Affaire: Construction du 3ème groupe scolaire à Saint Cyr
Sur Loire

LOT N°06 : MENUISERIES EXTERIEURES
BARDAGE - OCCULTATIONS

TITRE :
Synoptique Menuiseries alu/acier
Tous niveaux / RAL 7021 Mat

Carnet N° : S-01
Indice : A
Date : 25 Mai 2018

Vue de l'Extérieur
Repère EM 4
Facade Sud (niveau R+1)
Quantité 1

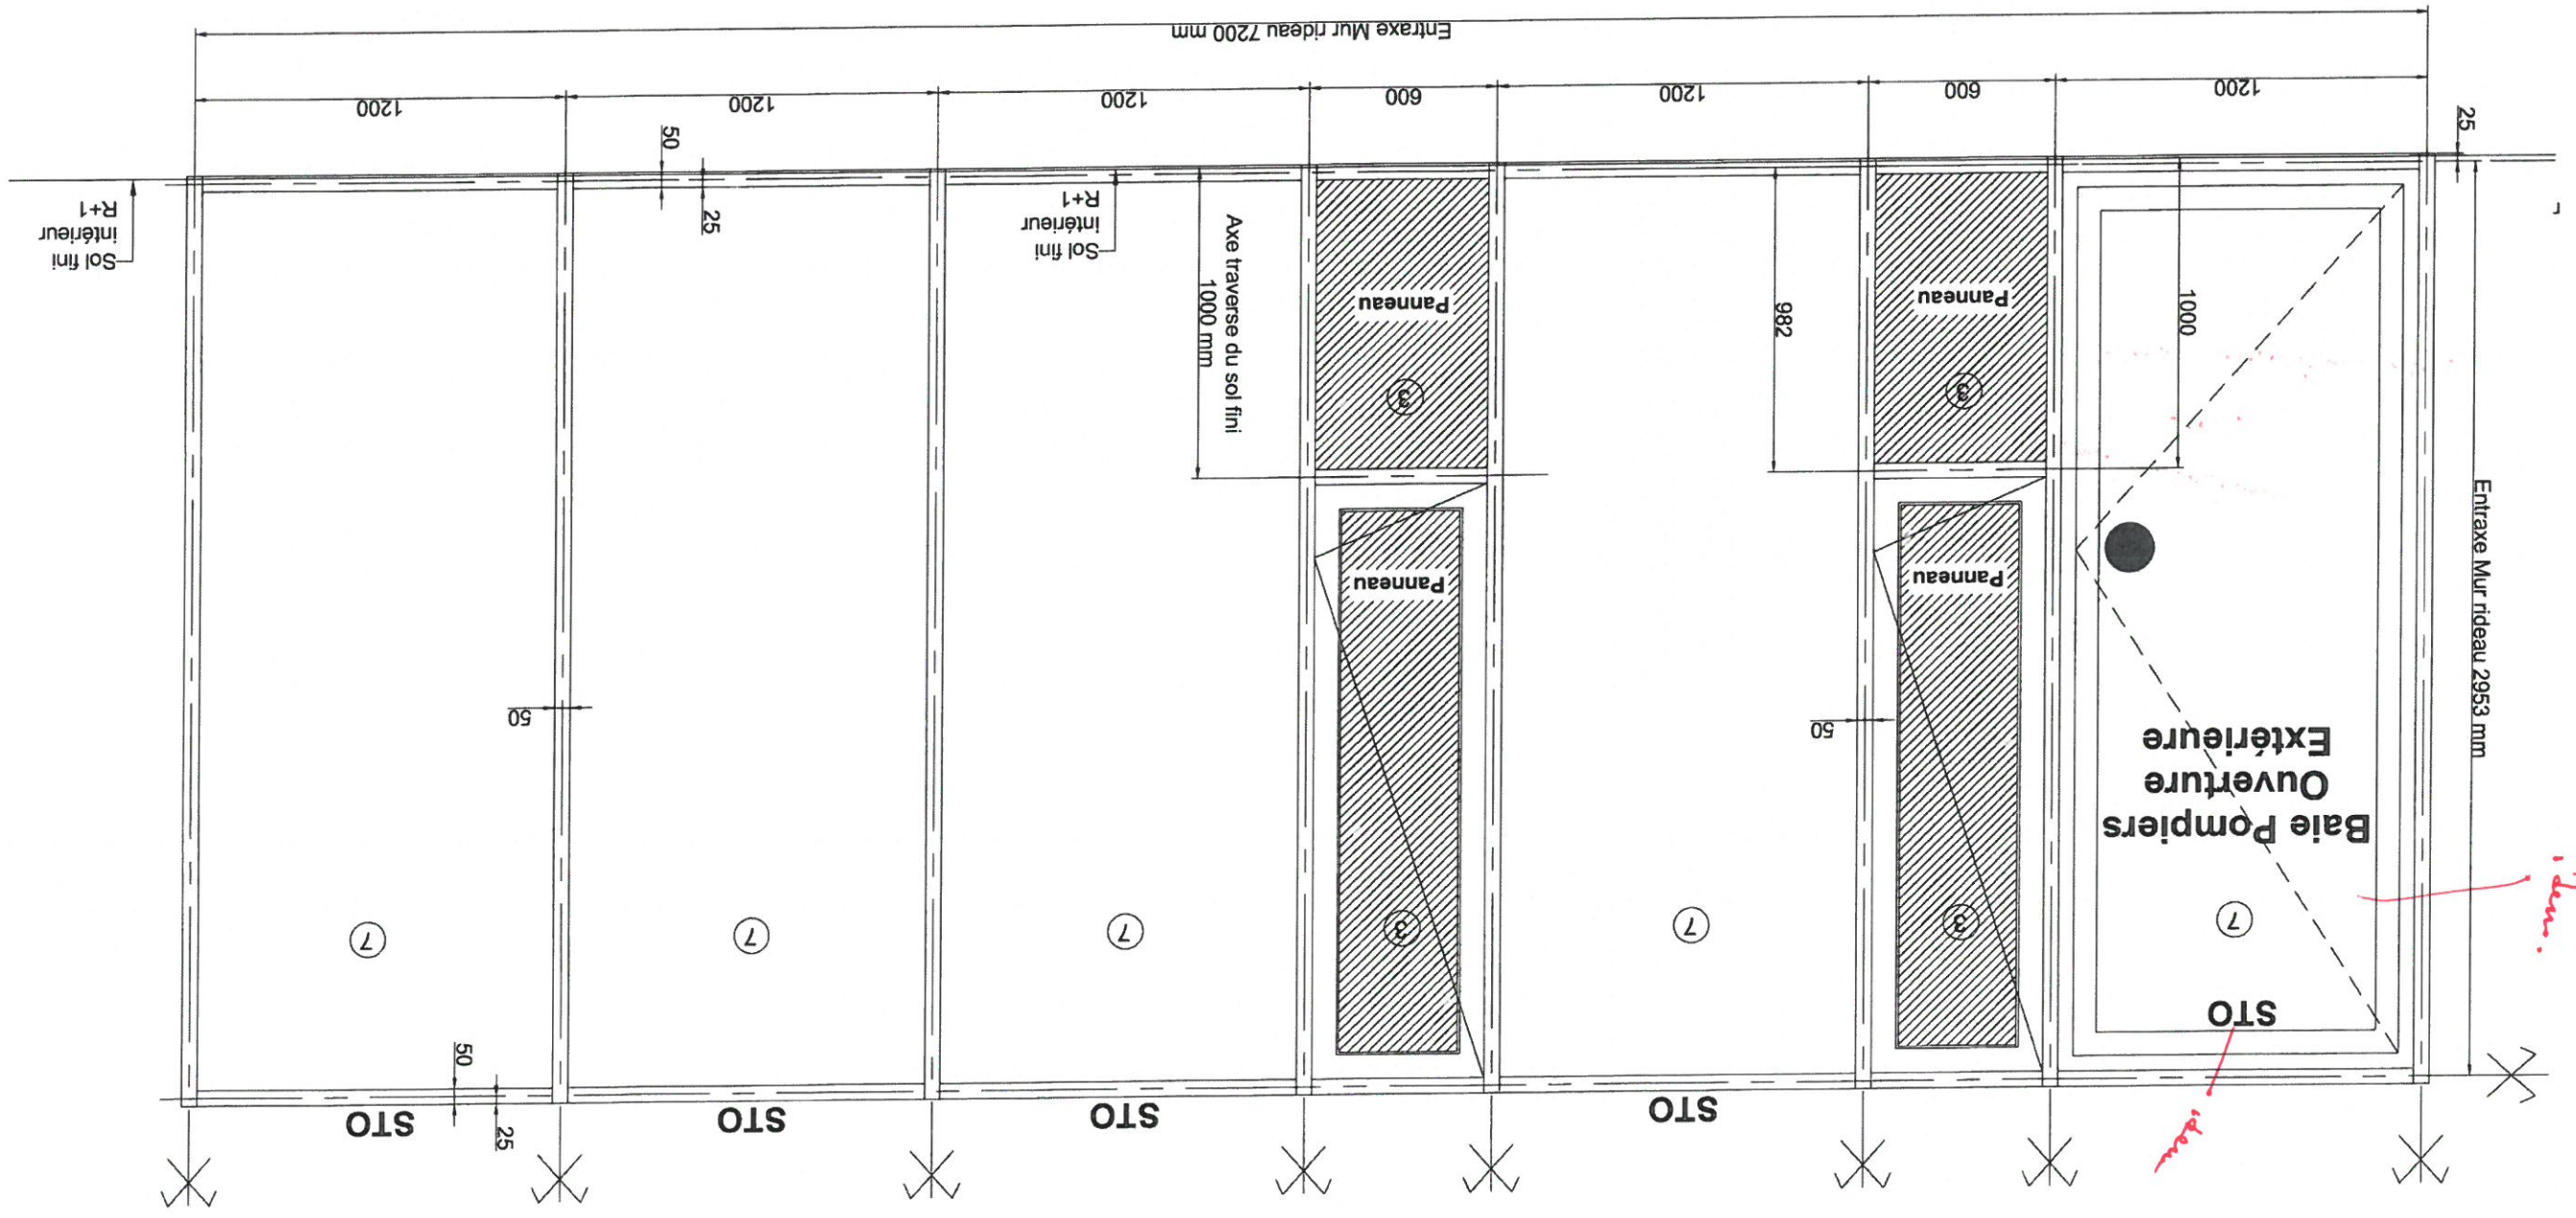
implantation ok.
sans ouverture ok.

Vue de l'Extérieur
Repère EM 5
Façade Sud (niveau R+1)
Quantité 1

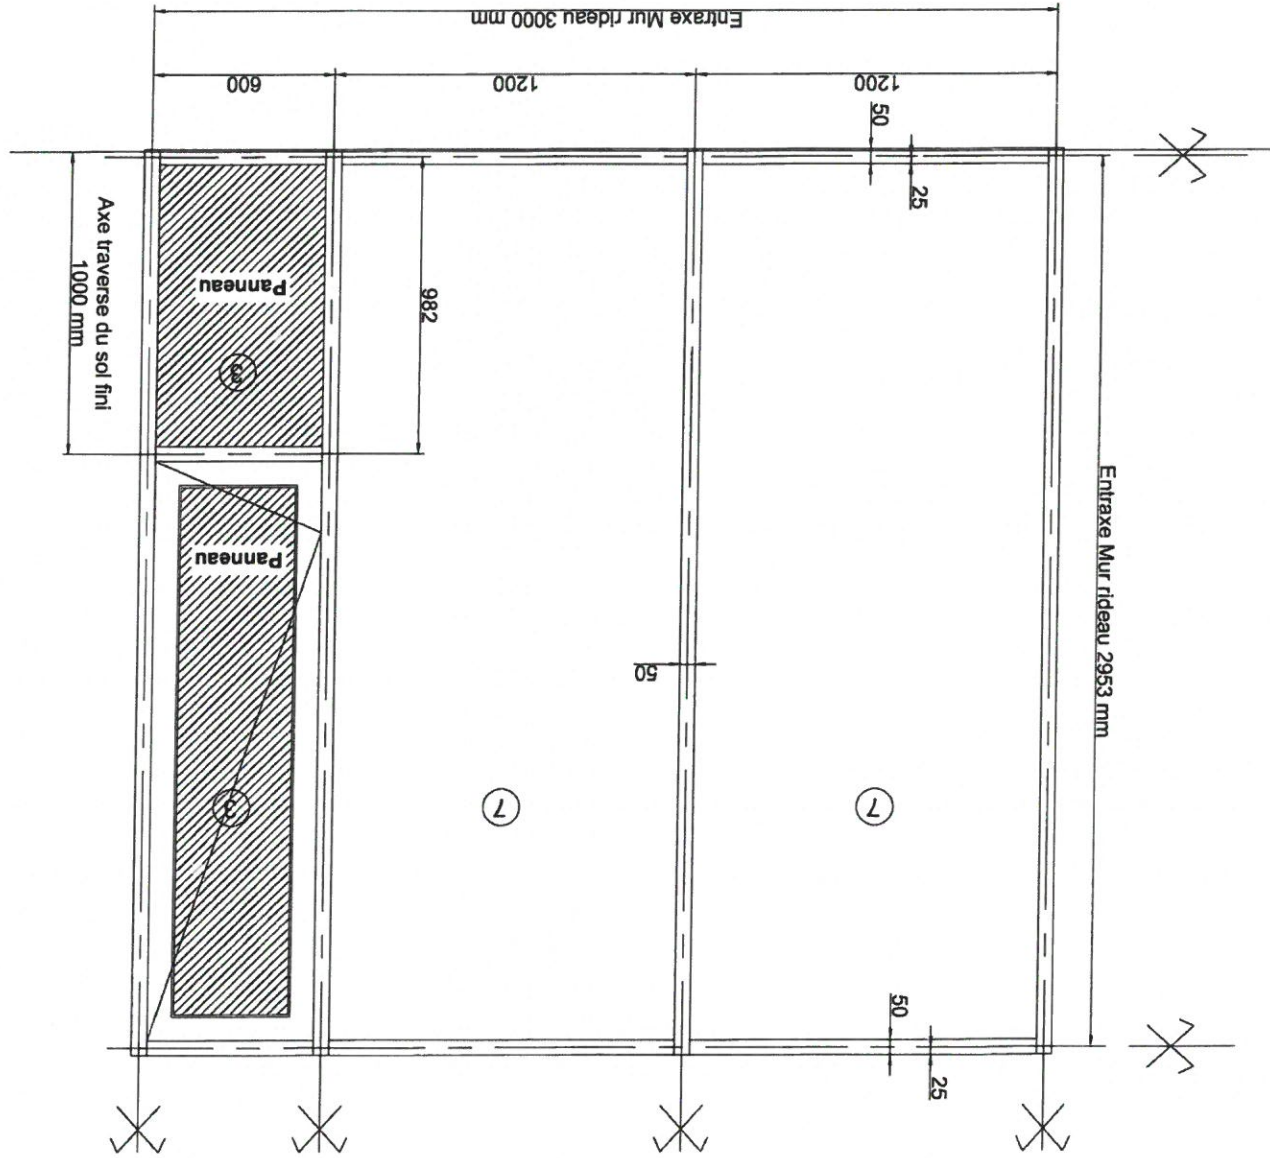
implantation
sans ouverture ok.

Vue de l'Exterieur
Repère EM 7
Façade Sud (niveau R+1)
Quantité 1

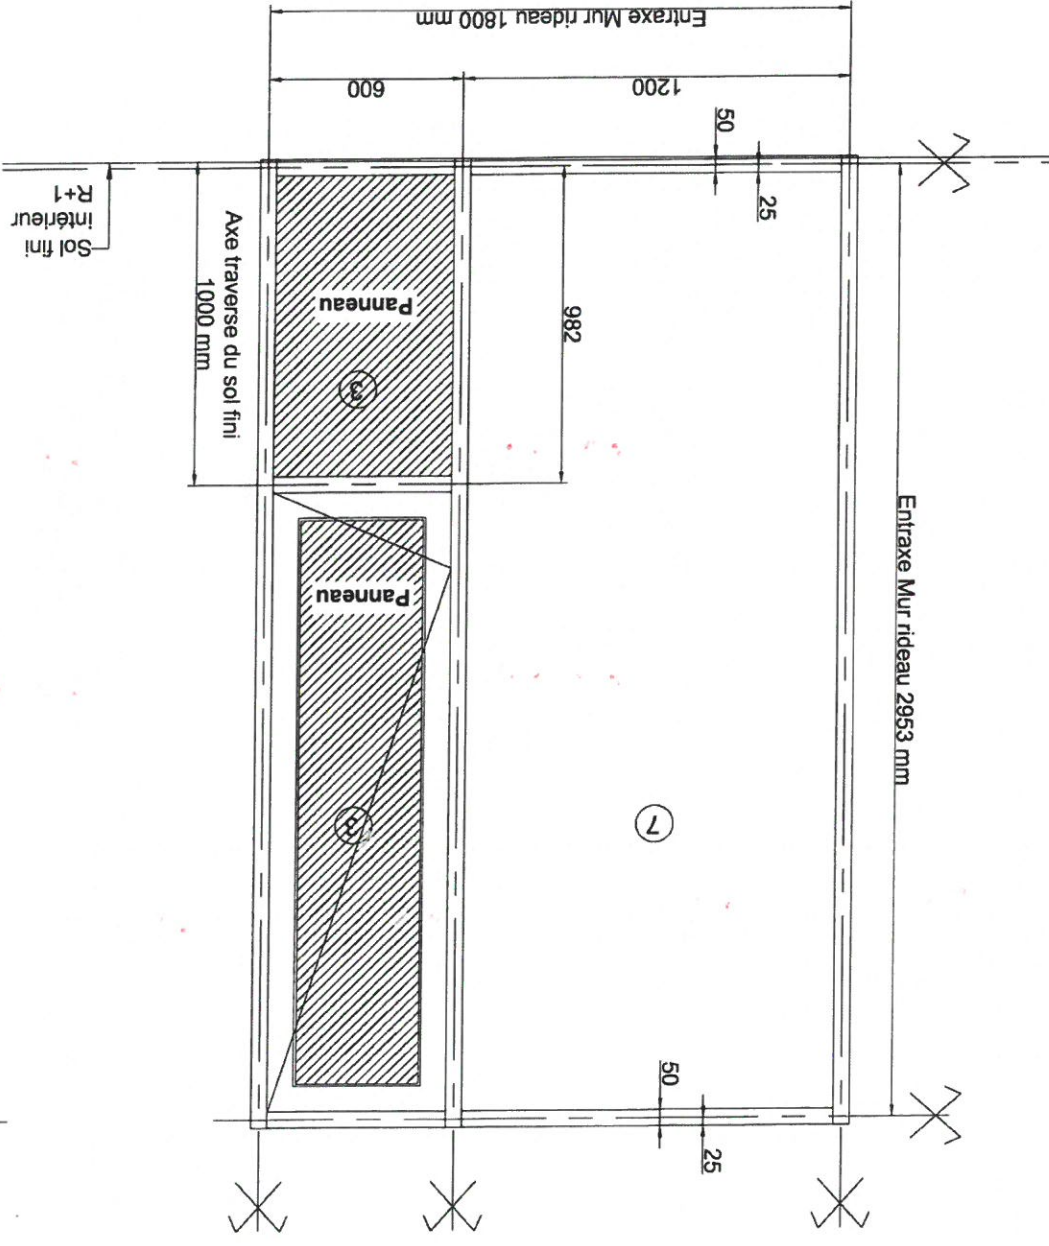
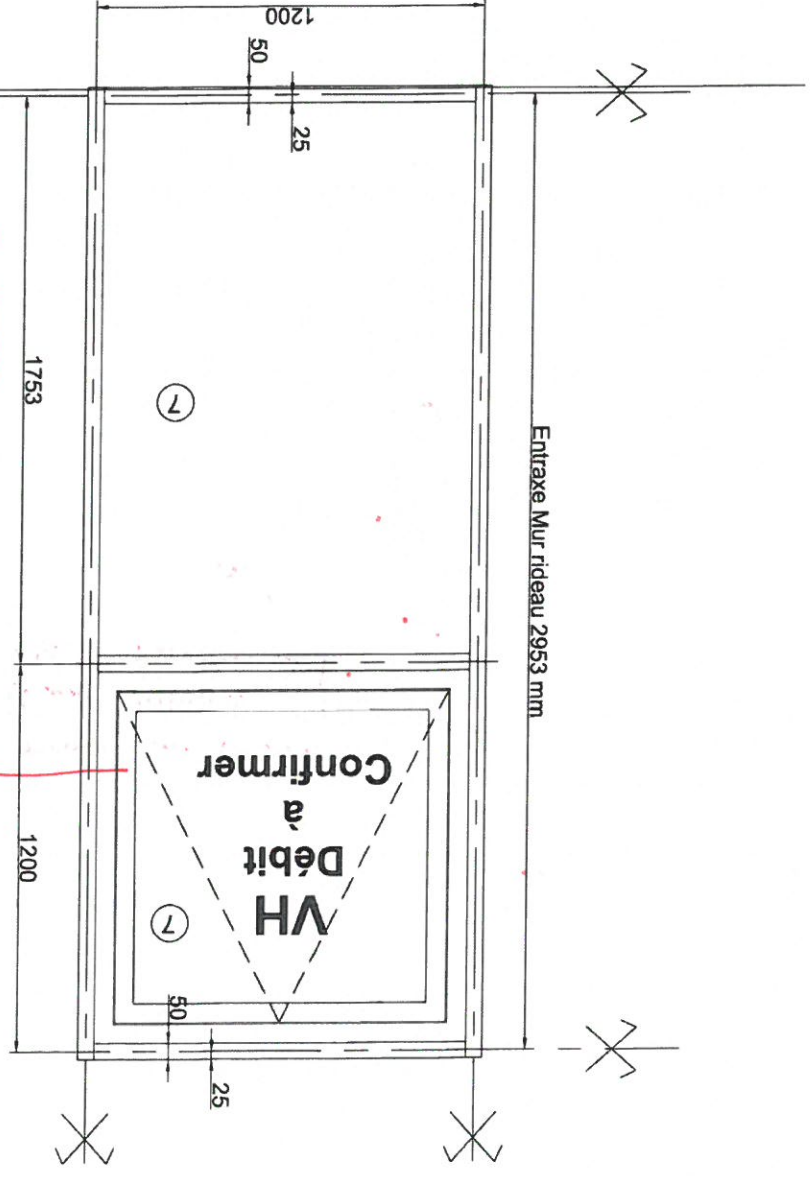
- grille devant
- vitrage
- (Pneuc)
- Au ext.
- grille =
- Il est alu-vent.
- Dans mur
- rideau doit
- être plus
- fin ou
- en retrait.

implantation
ok.
sans ouverture ok.

DESIGNATION: Elevation Mur rideau EM-8-1 à EM-8-3

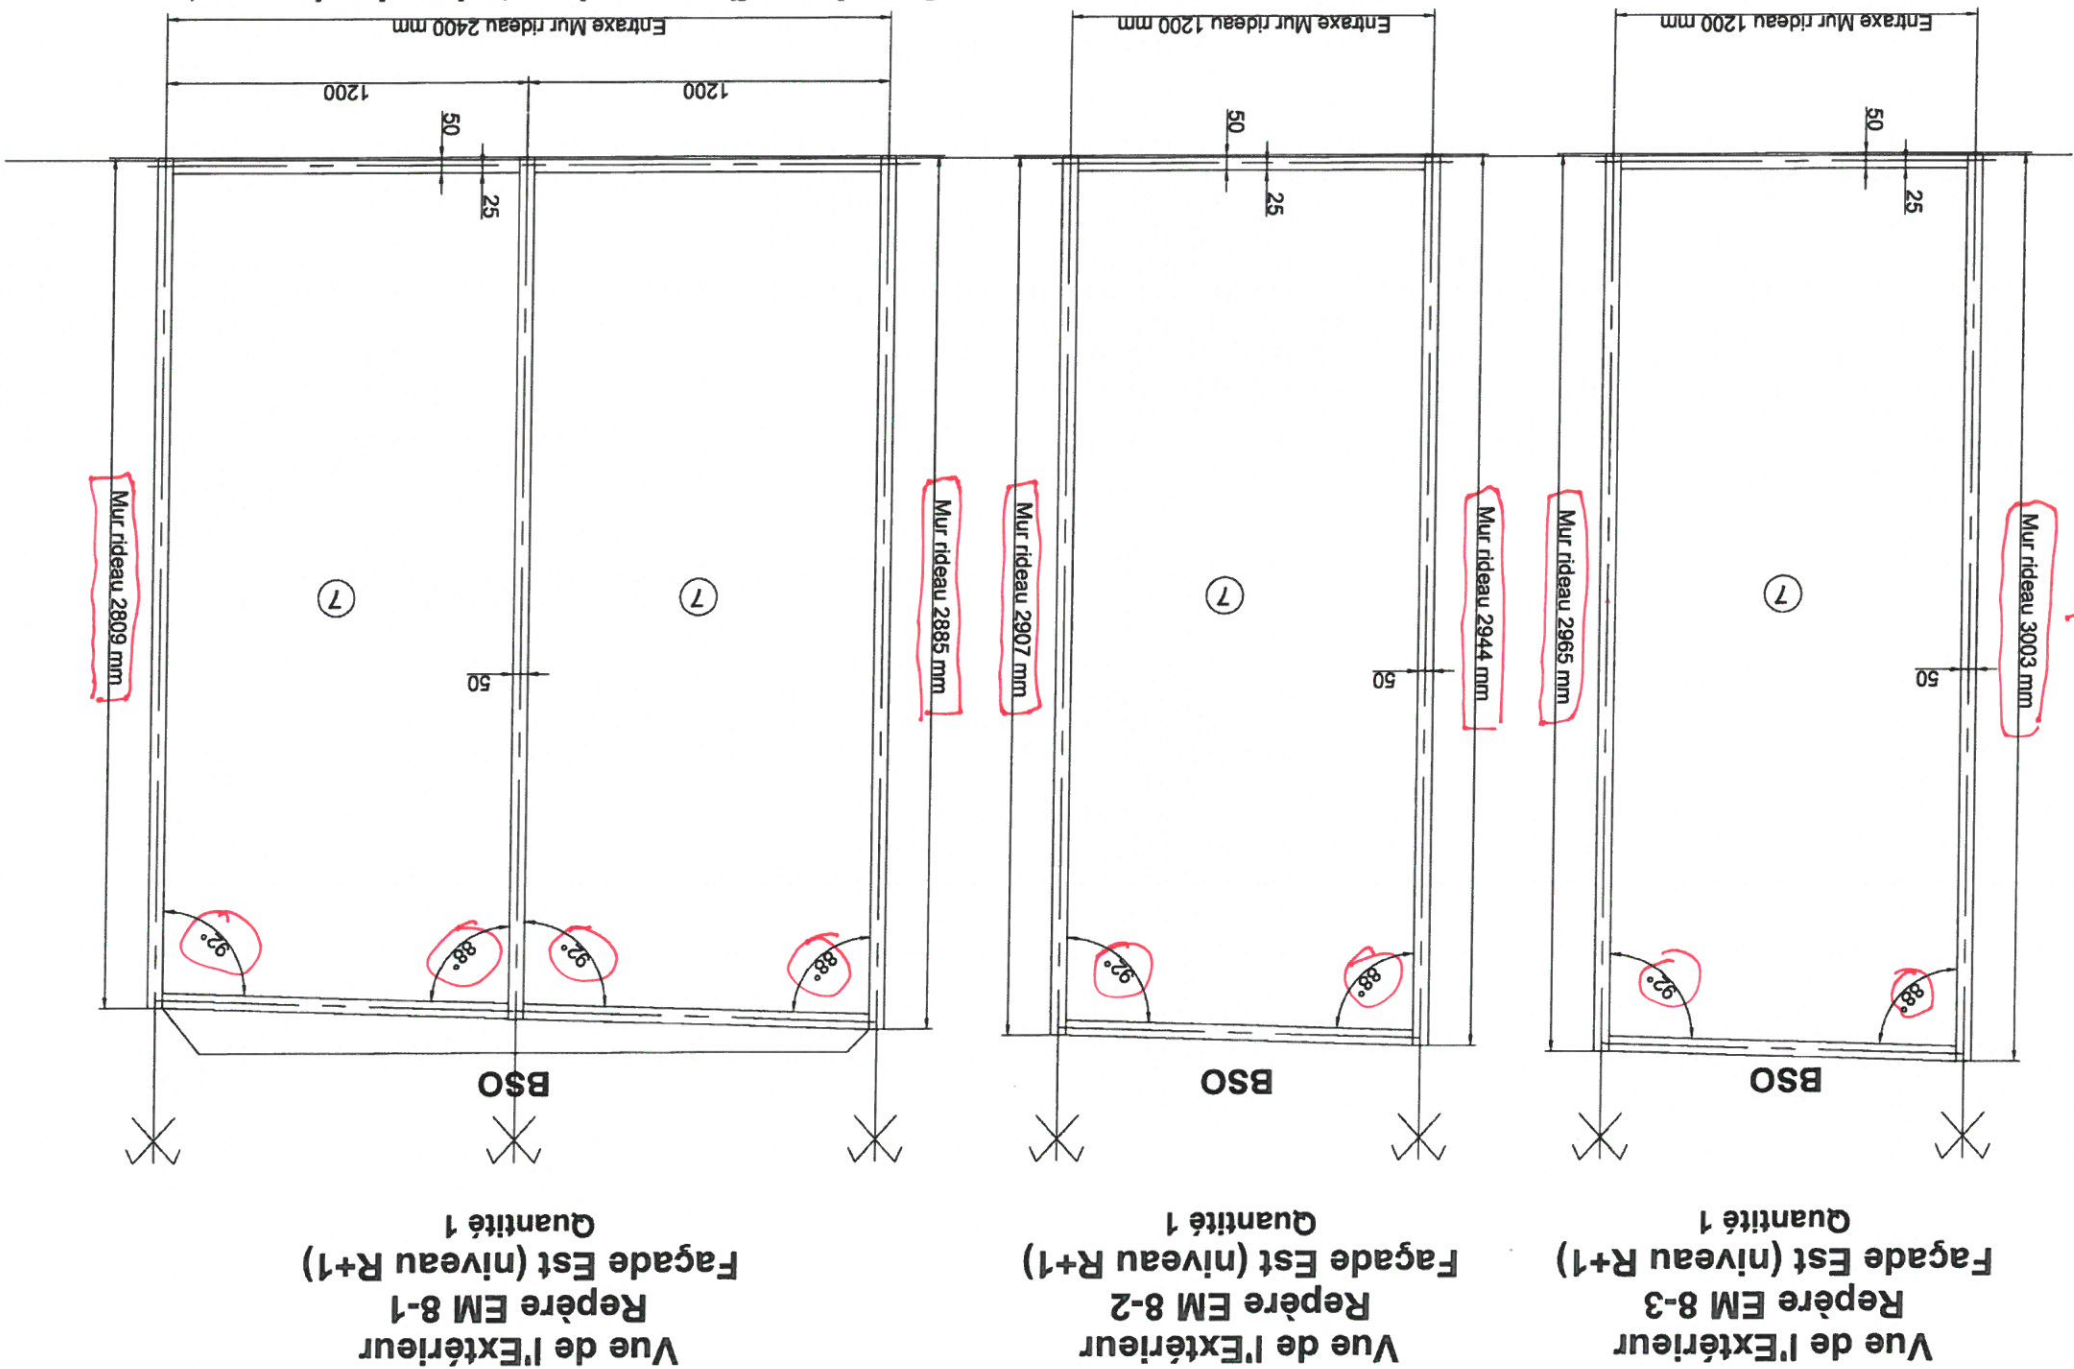
Cote à confirmer suivant plan de charpente

à confirmer ou DCE.
A confirmer suivant
plan EXE Bousquet
